BITACORA DE OBRA

OBRA: Rehabilitación de la Barda perimetral del Panteón Municipal de Cerritos, S.L.P. Con Block.

CONTRATISTA: ARQUITECTOS E INGENIERIA ROGA Y ASOCIADOS, S. DE R.L. DE C.V.

CONTRATO No.: AO-EST- 245800009-2-2026.

CROQUIS

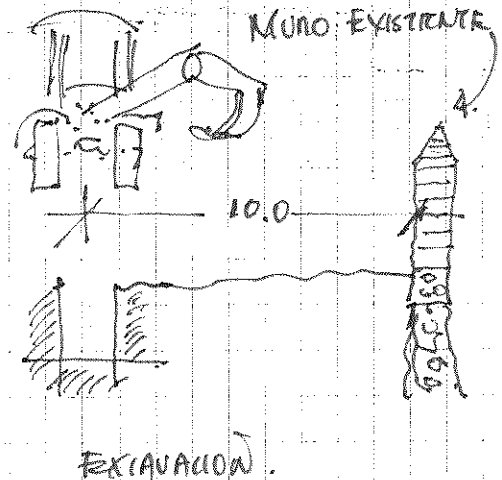
21/MAYO/2026
TRAZO Y NIVELACION DEL
TERRENO.
SE LE INDICA A LA CONTRATISTA
LA SEPARACION DE 10M DEL
MURO EXISTENTE PARA QUE
PUEDA COMO BASE LA
EXCAVACION. SE OBSERVA QUE
AL TERRENO ES TIPO "C"
SE PROCEDE A LA DEMOLICION.

CROQUIS

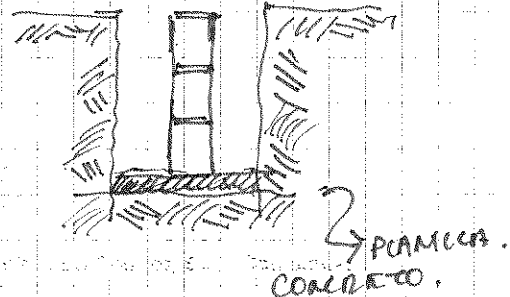
UNA VEZ EXCAVADO SE
SOLICITA EL AFINE PARA QUE
SEA COLADO LA PLANTILLA.

LA CIMENTACION ES SOLICITADA
CON ZAPATA ARMADA EN SU
DESPLANTE.
SE SOLICITA EL ESCALONAMIENTO
DE LA BARRA. Y NO SEA
EN UN SOLO NIVEL.

CROQUIS

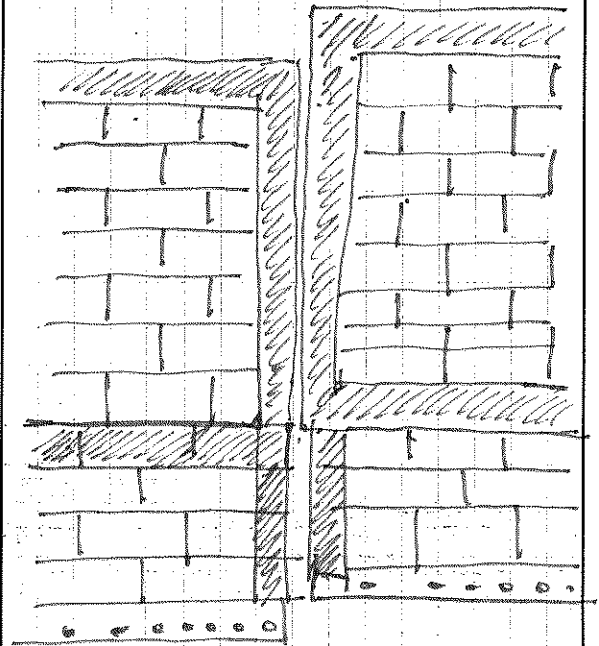
CON ESTA FECHA, SE COMIENZA LA CIMENTACIÓN, ADEMAS DE QUE SE ESTA DANDO TRABAJO A LA EXCAVACIÓN PARA COMENZAR LOS TRABAJOS DE PLANICIA.

SE SOLICITA, SE ponga LA PORCE CORDENA EN ESCALÓN @ 9.0 M PARA NO, SE PASE DEL CATALOGO.
